ILUSTRÍSSIMO SENHOR PRESIDENTE DA COMISSÃO PERMANENTE DE LICITAÇÃO DA PREFEITURA MUNICIPAL DE SANTA CRUZ DAS PALMEIRAS - SP

Edital de Concorrência n.º 01/2022 – Processo n.º 60/2022.

O CONSÓRCIO GS INIMA - SAID, formado pelas empresas **GS INIMA BRASIL LTDA**, com sede na cidade de São Paulo, Estado de São Paulo, na Rua Joaquim Floriano, nº 913, 6º andar, conjunto 61 - Itaim Bibi – CEP: 04534-013, inscrita no CNPJ/MF sob o nº 08.905.300/0001-21, e **CONSTRUTORA SAID LTDA**, com sede no Município de Ribeirão Preto, Estado de São Paulo, na Rodovia SP 255, km 4 (Rodovia Ribeirão Preto/Araraquara), s/nº Bloco B1, Zona Rural, CEP 14001-970, inscrita no CNPJ/MF sob o nº 01.635.971/0001-70, neste ato, por intermédio de seu Representante Legal, comparece, respeitosamente, perante V. Sa. para, na forma do art. 109, §3º, da Lei n.º 8.666/93 c/c item 18.2 do instrumento convocatório (“Edital”), apresentar suas **contrarrazões** ao recurso interposto pelo CONSÓRCIO SANO SANTA CRUZ DAS PALMEIRAS (“CONSÓRCIO SANO”), em face da decisão proferida em 24.11.2022, que julgou as Propostas Técnicas apresentadas pelas Licitantes.

Figura 300 – Elevatórios de água tratada propostas

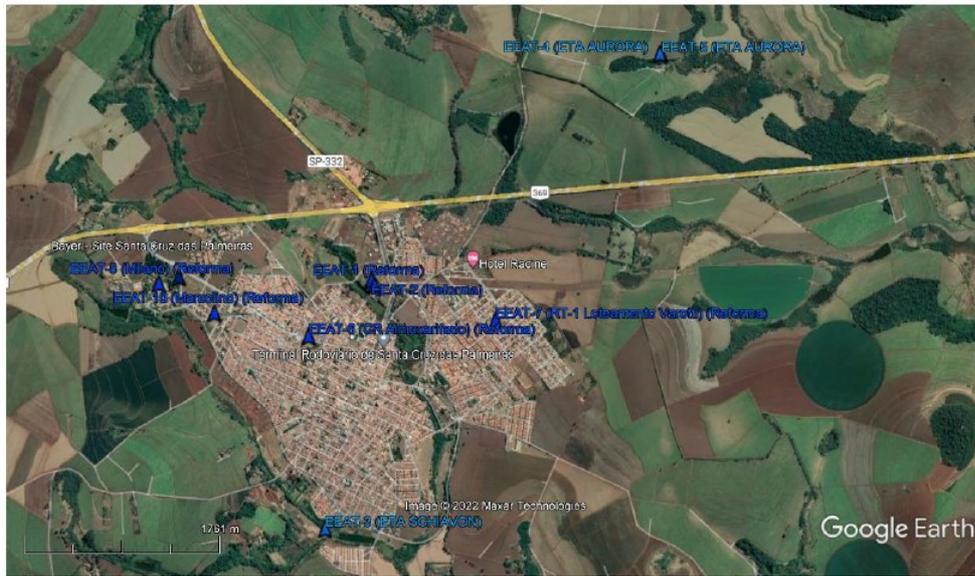
50. Primeiro, destaca-se que o título da figura na página 530 da proposta do Consórcio SANO é “Figura 500 - Elevatórias de água tratada propostas” e, como o próprio título sugere, apresenta apenas informação da localização das elevatórias propostas.

51. Para melhor entendimento, a figura é reproduzida a seguir. Nota-se que ela não apresenta nenhuma informação sobre setores de crescimento, tampouco delimita a área em que será executada a Concessão.

Figura 602 – Mapa com a indicação dos vetores de crescimento do sistema de abastecimento de água

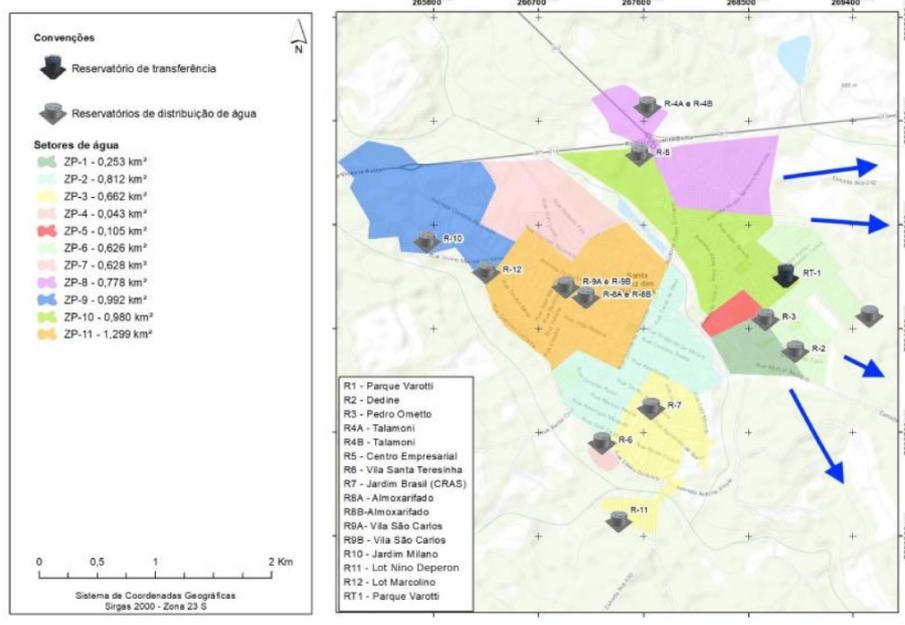
52. Já a proposta da GS Inima-SAID, na página 319, apresenta a “Figura 602 – Mapa com a indicação dos vetores de crescimento do sistema de abastecimento de água” onde é possível claramente ver as setas indicando os tais vetores de crescimento, ou seja, as áreas de expansão urbana.

Figura 138 – Sistema de afastamento de esgoto – SES SCP – proposta

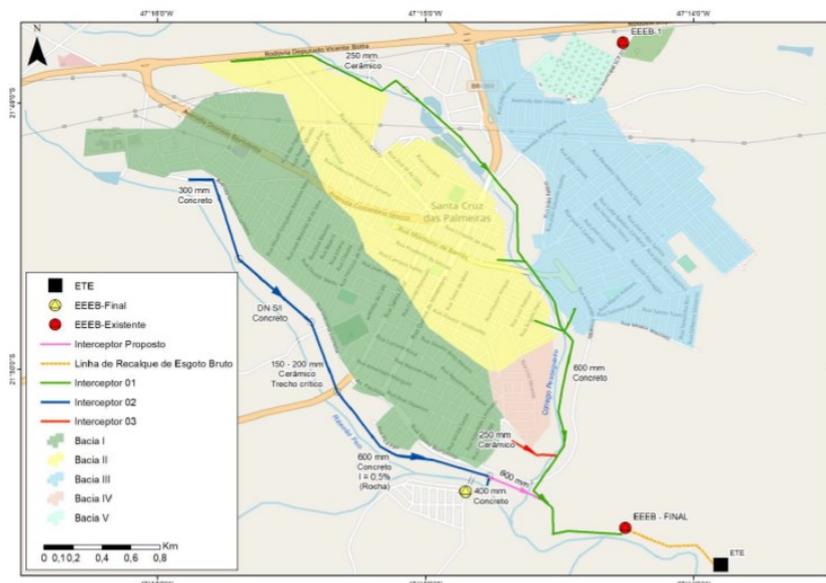
68. No desenho da página 564 da proposta do Consórcio SANO causa estranheza o descasamento entre as bacias de esgotamento e as curvas de nível, principalmente observando pontos onde uma mesma delimitação da bacia cruza mais de uma vez uma mesma cota de curva de nível, em traçados próximos a uma paralela.

69. Essa falta de compatibilidade torna-se ainda mais claro comparando com as bacias de esgotamento sanitárias apresentadas pelo PMISB, na página 147, reproduzido a seguir. Fica claro que as bacias apresentadas pelo Consórcio SANO não refletem as do PMISB.

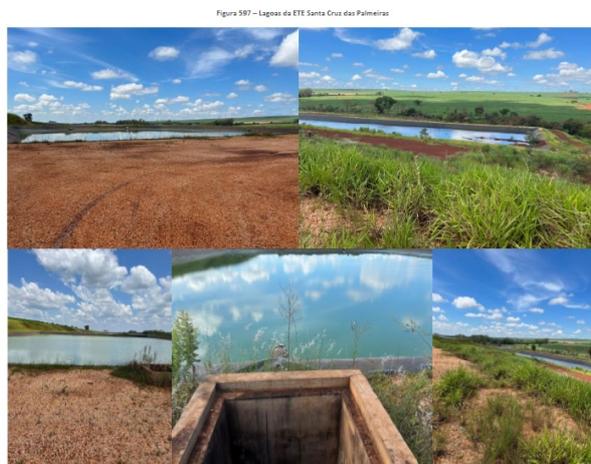
(ii) falta de identificação das Figuras apresentas - são expostas diversas figuras em mosaico, sem a devida legenda com direcionamento e descritivo da informação.

Conforme bem avaliado pela FUNDACE, a figura 597 da proposta técnica da SANO não apresenta informação nenhuma das fotos em mosaico. Em seu recurso, a proponente traz outras imagens para tentar despistar sua falha.

Figura 654 – Mapa das outorgas de lançamento de esgotos na UGRHI-9

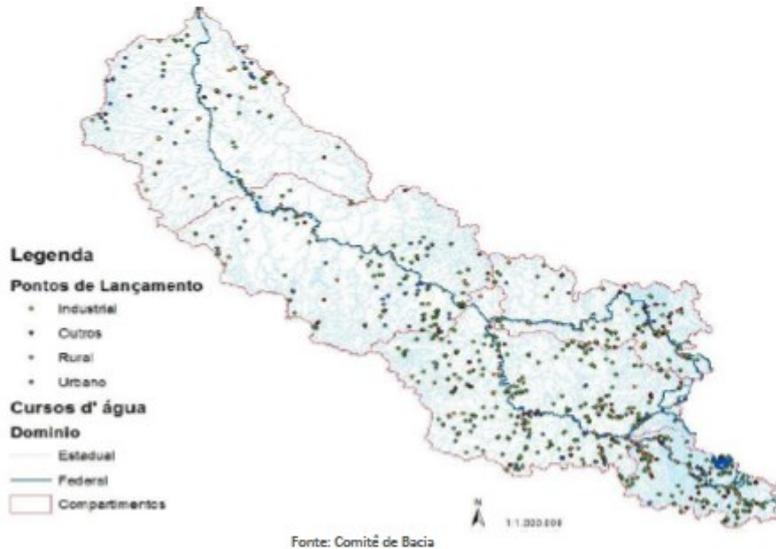
108. Sobre a visualização dos mapas, basta uma simples conferida na proposta da SANO para dar razão ao julgamento da FUNDACE. A título de exemplo, reproduz-se a seguir a figura 654 da proposta da SANO. Nela, não é possível nem mesmo localizar o município de Santa Cruz das Palmeiras na UGRHI-9.

Figura 658 – Figura representando a Hidrografia da Bacia de Mogi-Guaçu

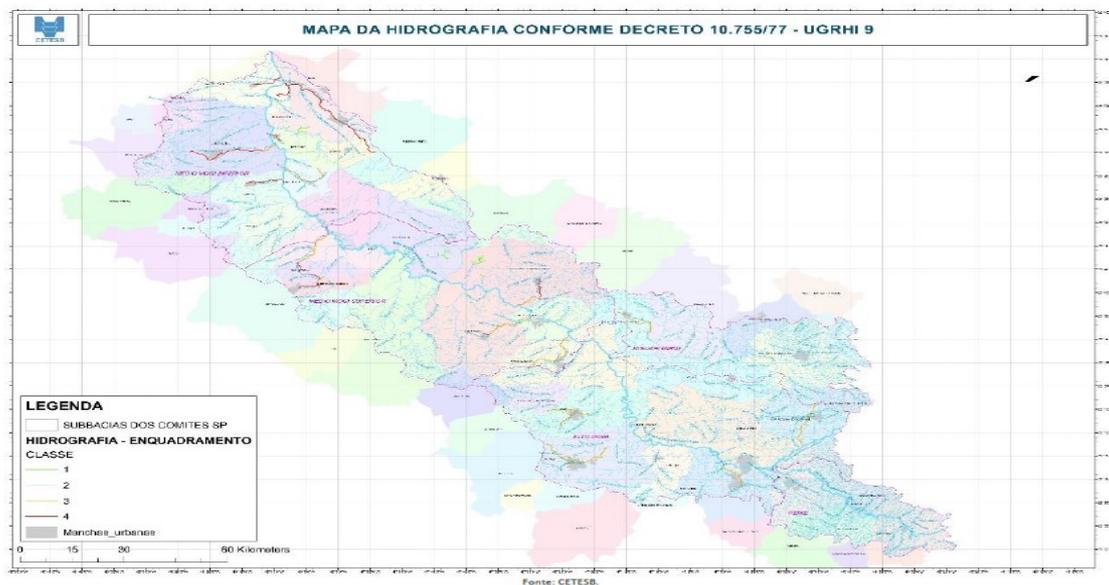
110. Em seu recurso, a SANO alega que apresentou o enquadramento na figura 658. Para melhor entendimento, a figura é reproduzida a seguir.

111. Basta uma simples conferência para ver que se trata de um mapa genérico de toda a bacia hidrográfica de toda a região. É impossível discriminar o Município de Santa Cruz das Palmeiras, muito menos os corpos em estudos no tópico.
